高浜発電所 発電用原子炉設置変更許可申請  
（1号及び2号原子炉施設の変更）  
【使用済燃料ピットの未臨界性評価の変更】

審査会合における指摘事項の回答

2020年12月15日

関西電力株式会社

**試験結果**

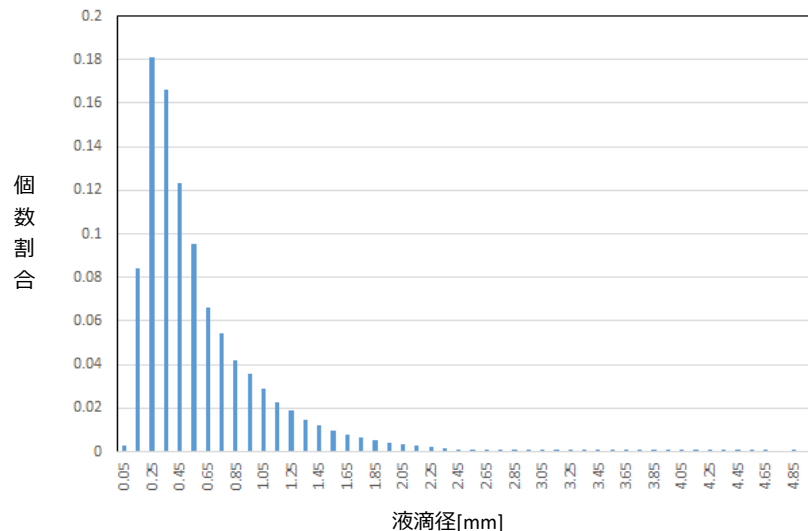
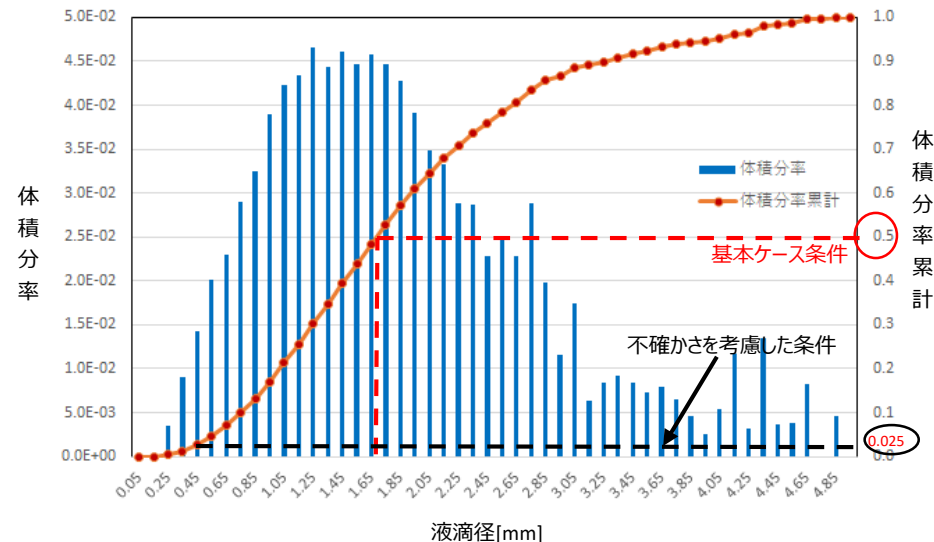
【コメントNo.1】燃焼度の不確かさとして集合体相対出力誤差を見込むべきか説明すること	1
【コメントNo.2】軸方向燃焼度分布を一定としたほうが厳しくなることを解析で説明すること	2
【コメントNo.3】核種選定におけるFPの基本ケース、不確かさケースの具体的選定の考え方を説明すること	3
【コメントNo.4】液滴径について、体積分率での50%出現値を使用することを検討すること	4、5
【コメントNo.5】流量におけるポンプ台数の考え方について説明すること	6

以下の理由により、液滴径の基本ケース条件は、スプレイヘッド実放水試験の全測定箇所にて取得された液滴径の体積分率の50%出現値を踏まえ1.5mmとし、不確かさを考慮した条件は有意水準5%とした場合の下限値として体積分率2.5%出現値を踏まえ0.4mmを設定する。

○ 液滴径の全取得結果に対する平均液滴径（体積分率の50%出現値）を踏まえ、1.5mmを設定する。

- 放水の液滴径に対し考慮すべき不確かさは、「スプレー試験における測定箇所毎の結果の差異」であり、これらの影響を確認するための条件として、有意水準5%とする場合の下限基準値となる、全取得液滴を用いた体積分率における2.5%出現値（0.4mm～0.45mm）を踏まえ、0.4mmとする。
- なお、流量の大部分を占める放水砲由来の液滴径にもスプレーヘッド由来の液滴を使用していることから、「放水砲＋スプレーヘッド」による放水の平均液滴径が0.4mmを下回ることは考え難い。

図 SFP注水設備の構成

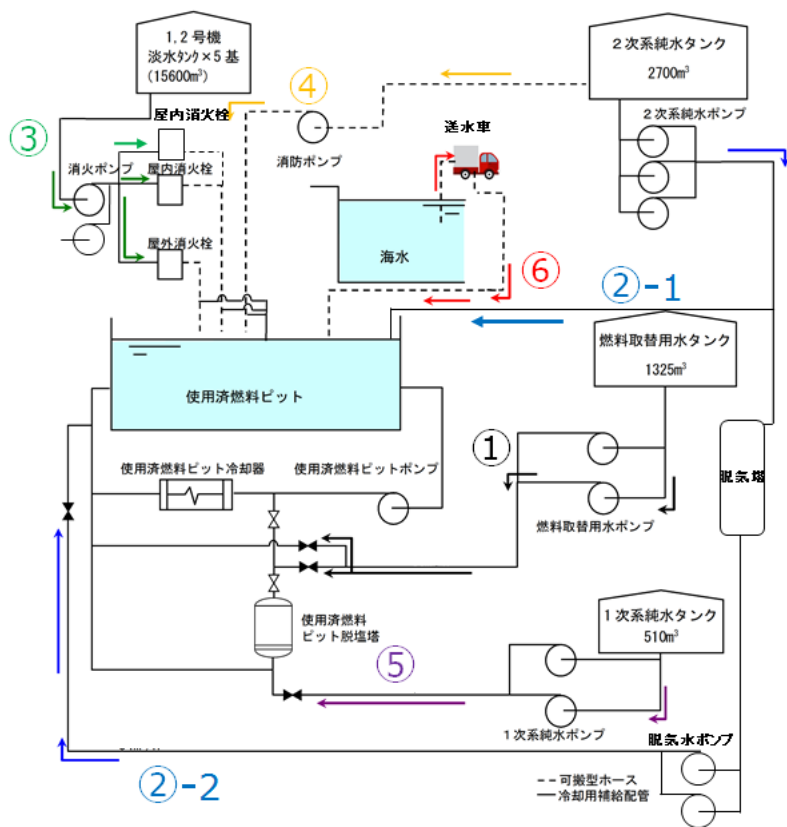
# 【コメントNo.5】流量におけるポンプ台数の考え方について説明すること

- 基本ケースでは全手順が同時に実施されるとし、1手順につきポンプの起動台数を1台と想定する。  
(ポンプを複数台設置している理由は、故障や点検等により使用できない場合に備えるためであり、複数台の同時起動は系統やポンプ自体への負荷増加の観点から推奨されない。)  
なおポンプ1台当たりの流量については、ポンプ揚程曲線上の上限値を基本的に設定する。
- 不確かさを考慮した条件としては、設置されるポンプの全数起動を想定する。
- 上記の考え方を踏まえ、基本ケース条件には  m<sup>3</sup>/h を、不確かさを考慮した条件には  m<sup>3</sup>/h を設定する。
